세운상가 일대 도시재생활성화계획 변경(안) 의견청취안 심사보고

의안 번호	2287
----------	------

2024년 11월 22일
도시계획균형위원회

〈 세운재정비촉진계획 변경 결정 내용 〉

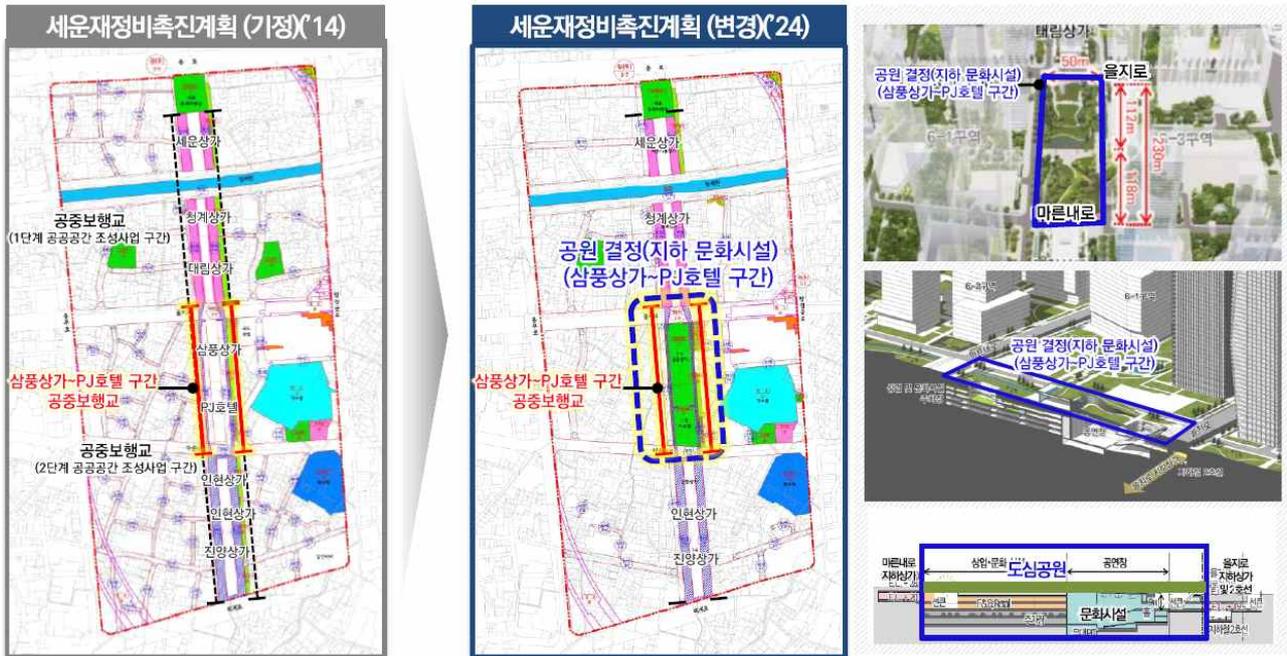
- 이번 의견청취안은 '24.6월 재정비촉진계획 변경¹⁸⁾에 따라 삼풍상가와 PJ호텔 구간이 지상 공원(지하 문화시설)으로 결정되어 해당 구간에 설치·운영 중인 공중보행로를 철거하고자 하는 것임
- 지역 활성화를 위한 도시재생사업으로 세운상가 일대에 설치한 공중보행로는 세운상가에서 청계·대림상가, 삼풍상가·PJ호텔, 인현·진양상가까지 약 1km 구간에 걸쳐 있으나, 보행자 이용률이 저조하고 지상부 보행 및 가로환경을 저해한다는 지적¹⁹⁾을 받아왔음
- '23.8월 감사원은 공중보행로 조성사업에 총사업비 1,109억 원(1단계: 480억 원, 2단계: 629억 원)을 투입하고서도 당초 사업 목적인 보행량 증대를 통한 세운상가 일대 지역재생에 기여하지 못하였다고 지적²⁰⁾한 바 있음 (붙임2)
- '24.9월 공중보행로 철거 등 활성화계획 변경 공청회 개최²¹⁾ 결과, 총 16건의 의견 중 공중보행로 철거 찬성 의견이 10건, 조건부 5건, 반대 1건으로 집계되었음 (붙임3)

- 공중보행로 철거와 관련한 ‘찬성’ 의견은 지상부 상인들의 일조권 침해와 누수 등 피해가 심각하고 배리어프리 설계가 되어 있지 않은 등 시민·상인들의 불편 및 피해가 심각하다는 등의 의견이 있었으며, ‘반대(조건부)’ 의견은 공중보행로 설치 후 지역 활성화 여부를 평가하기에 이른 시점이고 보행량 증가를 위한 노력 없이 철거를 추진하는 것은 예산 낭비이며, 철거 시 소음, 분진 등의 피해를 상인들이 받기 때문에 철거에 반대한다는 입장인 것으로 확인됨
- 이번 의견청취안에서는 삼풍상가와 PJ호텔 양측 약 250m에 해당하는 구간에 설치된 공중보행교의 시설폐지를 하고자 하는 것으로, 공중보행교의 이용률이 저조하고 지상층 상가의 일조권 및 조망권 침해, 누수 등 다양한 문제 및 민원이 제기됨에 따라 철거하는 것이 마땅하다고 생각함

- 다만, 사업 초기 면밀한 검토 없이 공중보행로 설치 사업을 추진하는 과정에서 업무를 미흡하게 처리한 사실²²⁾에 대해서는 재발 방지를 위한 조치를 통해 향후 불필요하게 예산을 낭비하는 일이 없도록 해야 할 것임
